M O X 燃 料 加 工 施 設 に お け る
新 規 制 基 準 に 対 す る 適 合 性

指摘事項に対する回答
第5条:火災等による損傷の防止
第14条:安全機能を有する施設

日本原燃株式会社

令和2年5月26日

潤滑油を内包する機器を有する安全上重要な施設のグローブボックスにおける火災感知器の設置例

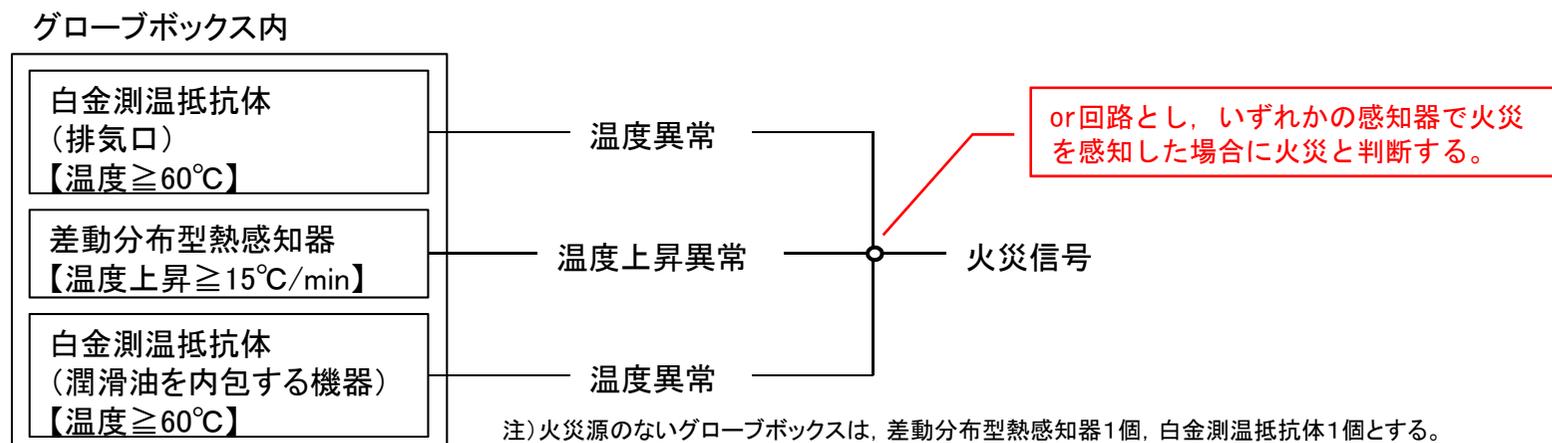
- ①火災感知器2out of 3の考え方(回路等)を示すこと。
- ②感知器の単一故障に対する信頼性(感知機能が維持できること)を示すこと。

- (a) グローブボックス内は通常時換気をしており、火災発生時は熱が排気口付近に集中しやすいため、グローブボックス内の排気口付近に温度異常を感知する白金測温抵抗体を設置することで、早期に火災を感知できる設計とする。
- (b) 火災発生時は熱が上昇するため、グローブボックスの天井に温度上昇異常を感知する差動分布型熱感知器を設置することで、早期に火災を感知できる設計とする。
- (c) 潤滑油を内包する機器を有する安全上重要な施設のグローブボックスにおいては、潤滑油を内包する機器の近傍に、白金測温抵抗体を設置することで、より早期に火災を感知できる設計とする。

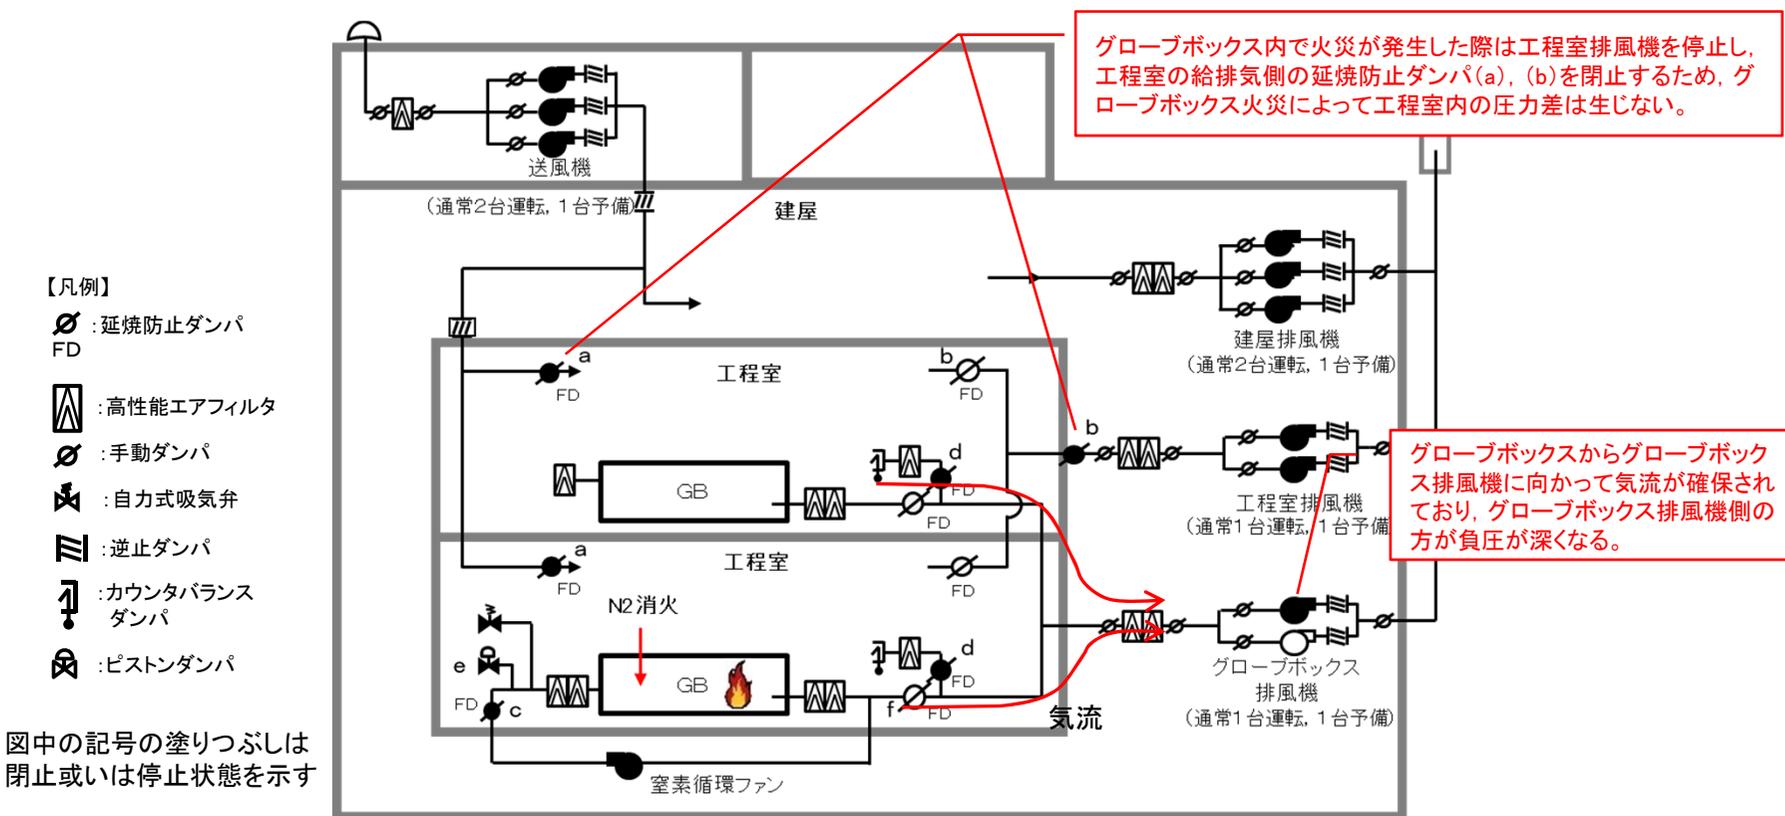
- ① 消火性能試験のモデルが1つのグローブボックスを対象としているが、実際のグローブボックスを想定した時には連結しているグローブボックスが多いので、そちらに対して影響がないことを確認すること。
- ② 消火ガス放出後、消火確認を行いグローブボックス排風機停止までの手順を整理すること。
- ③ 窒素ガス消火の場合、1分以内に消火ガスを放出する必要があり、1分以内に消火できない場合グローブボックスの閉じ込め境界が維持できなくなる可能性があるのではないのか。
- ④ 消火の際に使用するダンパについて、安全上重要な施設の整理を行うこと。

(b) 消火ガス放出により一次閉じ込め機能が喪失しないこと、非火災グローブボックスへの消火ガスの廻り込みや工程室への漏えいを考慮する。⇒グローブボックス排風機で排気しながら消火ガスを放出し、負圧維持と経路を形成する。
